GOVERNO DO DISTRITO FEDERAL
INSTITUTO DO MEIO AMBIENTE E DOS RECURSOS HÍDRICOS DO DISTRITO FEDERAL
 Superintendência de Licenciamento Ambiental
 Diretoria de Licenciamento II

IBRAM - Parecer Técnico SEI-GDF n.º 14/2018 - IBRAM/PRESI/SULAM/DILAM-II

PROCESSO Nº	00391-00013140/2017-10
TIPO DE LICENÇA	Licença Prévia
TIPO DE ATIVIDADE	Parcelamento de Solo Urbano
INTERESSADO	Maria das Graças Fontes
E-MAIL	meritoamb@gmail.com
CPF	Confidencial sonia.goncalves - 11:02:54 - 24/1/2018
SITUAÇÃO DA ATIVIDADE	Não implantada
LICENÇA ANTERIOR	Não se aplica
ATIVIDADE EMBARGADA/INTERDITADA	Não
COMPENSAÇÃO AMBIENTAL	Sim
COMPENSAÇÃO FLORESTAL	Sim
VALIDADE SUGERIDA PARA A LICENÇA	5 (cinco) anos
RESPONSÁVEL PELO ESTUDO AMBIENTAL:	Reflora Consultoria Ambiental e Comercialização de Produtos Florestais Ltda. EPP (CNPJ: 21.494.566/0001-97)

Figura 01: Área encharcada do parcelamento de solo Parque dos Pinheiros

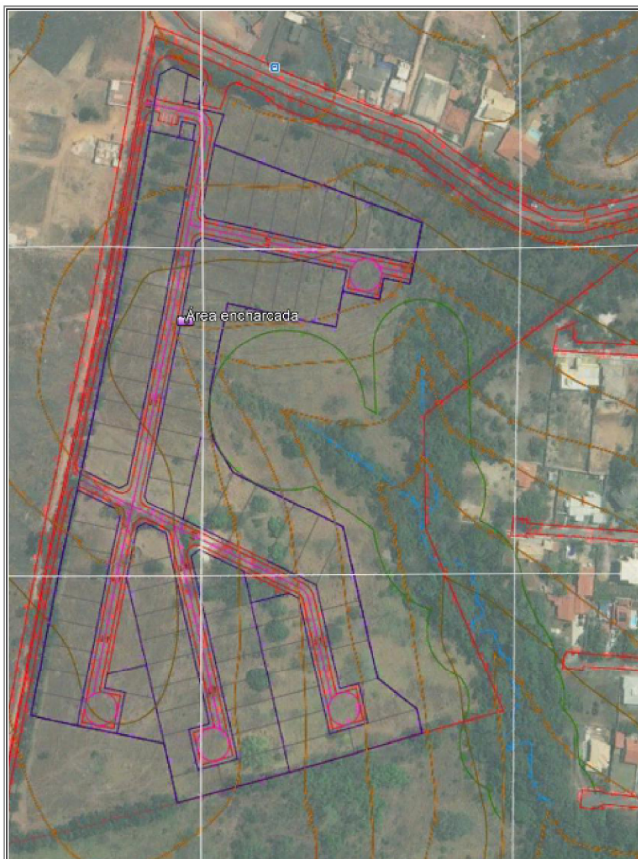
3.12. Destaca-se que o interessado deverá realizar estudo específico nas áreas encharcadas apontada na figura 01.

3. Deverá ser realizado estudo para verificar a existência de nascente ou solo encharcado, com potencial de delimitação de área de preservação permanente;

Figura 02: Mapa de curva de nível apresentado no RCA, acrescido do ponto da área encharcada observada em vistoria.

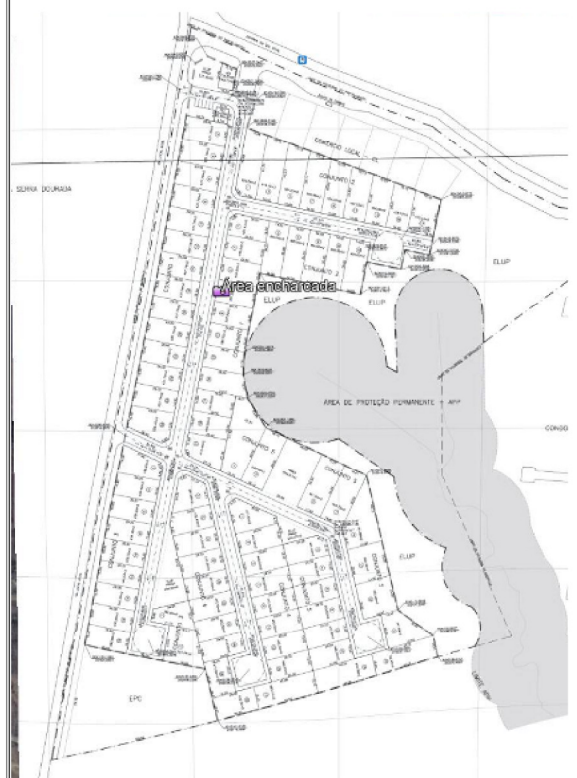
3.9. Após a vistoria, realizada em 23/02/2018, foi elaborada a Manifestação de Pendências 01/2018 (4642546) onde, dentre outras, verifica-se indícios de nascente intermitente e que o canal natural (grotas) localizado na parte leste, mais ao norte, da poligonal, tem uma maior extensão do que a indicada no RIVI e RCA, tendo seu início próximo à Estrada do Sol (área endereçada como Conjunto 02 do Comércio Local no projeto de Urbanismo). Também se verificou que a região da área encharcada, no centro da poligonal, é mais extensa do que a apresentada no RCA (como APP de 50 metros) de forma que esta situação deveria ser justificada ou apresentada a correta delimitação da nascente e sua respectiva área de proteção, com a consequente adequação do Projeto Urbanístico.

Figura 03: Projeto Urbanístico proposto no RCA considerando a área encharcada observada em vistoria. O mapa apresenta a extensão das grotas inferior ao observado em vistoria nascente.

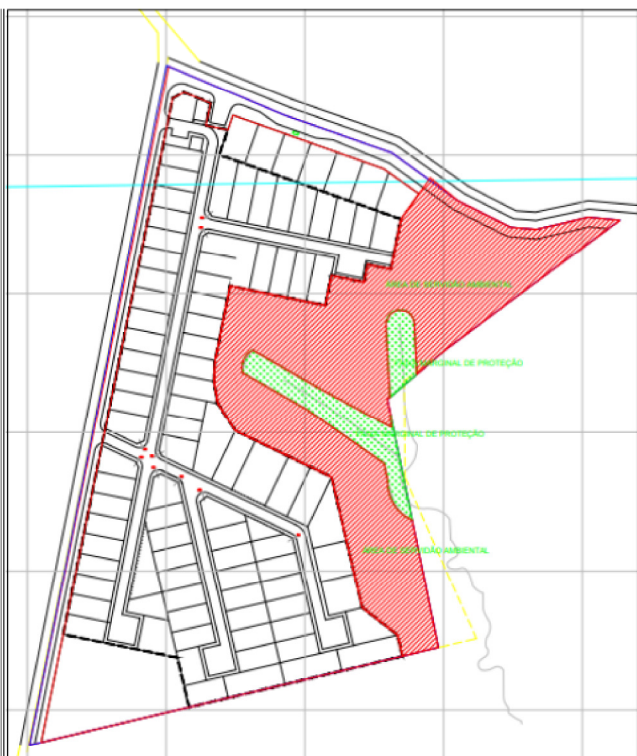
3.7. Destaca-se que naquele momento processual a proposta de ocupação urbanística assegurava a existência de duas grotas secas, com uma metragem de proteção e extensão inferior a atual, e uma nascente protegida com um raio de 50 metros (figura 03).
